Müşteri ifadesi / Atölye tespiti**Müşteri şikayeti:**

İşlem No./Revizyon numarası:	Değişiklik tipi:
2057952/3	Değişiklik: <ul style="list-style-type: none">Başlık bilgileriÖnlemFaturalandırma bilgileri

Resim 2: Egzoz kam mili aktüatöründeki parça konumunun örnek görünümü.

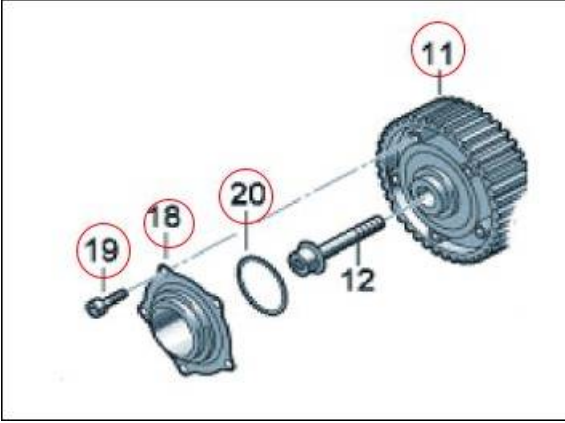
Egzoz kam mili aktüatörünü değiştirin.

- Egzoz kam mili aktüatörünü, keçeli kapak ve sabitleme cıvatalarını (bkz. Resim 2, pozisyon 11, 18, 19, 20, kırmızı daireler) SEAT Atölye El Kitabı / YP kataloğu gereğince değiştirin.

Egzoz kam mili aktüatörünün kapağındaki sabitleme cıvataları (bkz. Resim 2, pozisyon 19) çapraz olarak 8 Nm sıkma torku ile sıkılmalıdır (belirli bir vidayla başlanmaz).
